Mission régionale d'autorité environnementale
ÎLE-DE-FRANCE

Avis délibéré
de la Mission régionale d'autorité environnementale
d'Île-de-France sur le projet « Nodal » de construction
d'un immeuble de grande hauteur situé à Clichy (92)

N°MRAe 2021 – 1705
du 29 juillet 2021

Figure 6 : Description de la desserte en transports en commun, source : étude d'impact page 108

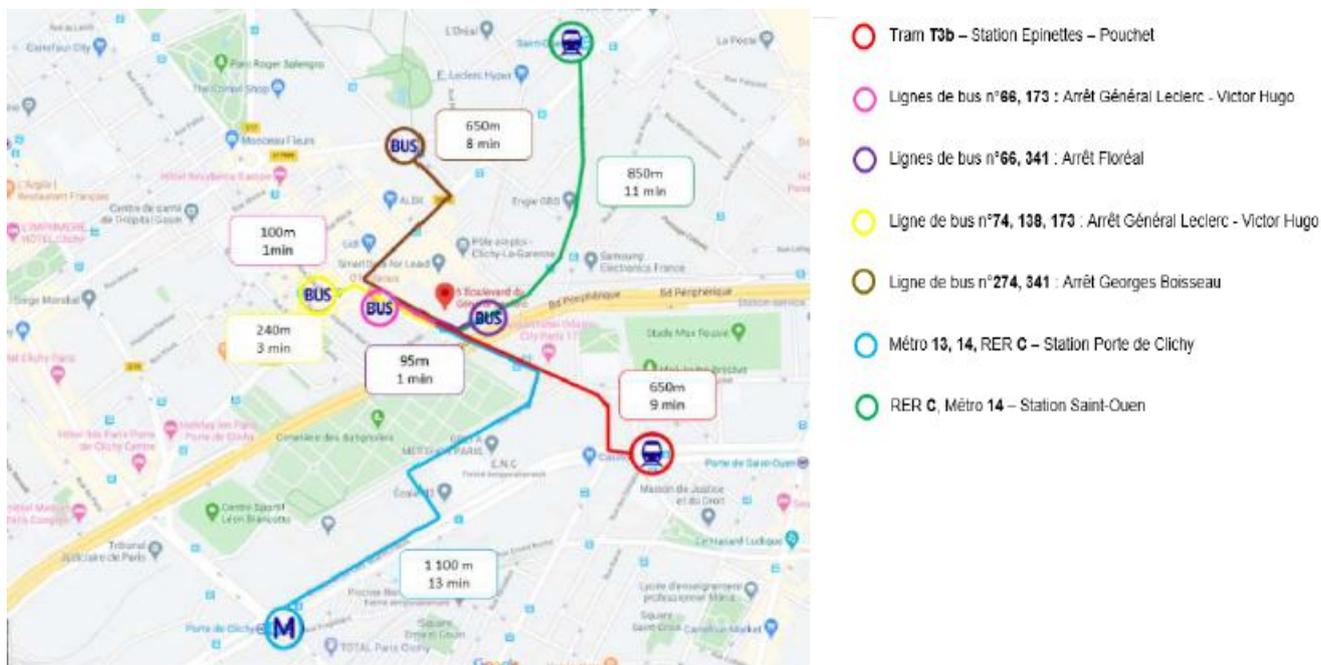
Le site du projet est desservi par plusieurs modes lourds de transports en commun mais dont l'offre « est toutefois relativement éloignée du projet comparativement au contexte local (la station de métro/tram/RER la plus proche est à 9 minutes de marche à pied).» (p. 108). En fait, la station Épinettes-Pouchet du tramway 3b se situe à neuf minutes à pied, la station Saint-Ouen (RER C et ligne 14 du métro⁹) se trouve à onze minutes et la station Porte de Saint-Ouen (ligne 13 du métro) à douze minutes à pied. Par ailleurs, plusieurs lignes de bus se trouvent au pied du site (lignes 66, 341, 173, etc.).

Néanmoins, l'insertion du site dans ce maillage de pistes cyclables n'est pas détaillé, pas plus que les mesures proposées pour améliorer la situation. En particulier, l'accessibilité des locaux vélos, situés en sous-sol, mériterait d'être mieux décrite (le plan d'accessibilité est par exemple illisible, p. 70) tout comme l'accessibilité depuis le site. De plus la répartition modale des déplacements n'est pas précisée¹¹. Le maître d'ouvrage doit ainsi justifier par des mesures concrètes sa contribution à la réduction de la part des trajets automobiles et à un report modal efficace, conformément aux objectifs affichés (cf. p. 220).

- présenter une analyse de la répartition modale des déplacements des futurs occupants du site, en détaillant l'accessibilité des locaux vélo présentés comme la principale mesure d'incitation à l'usage des modes actifs.
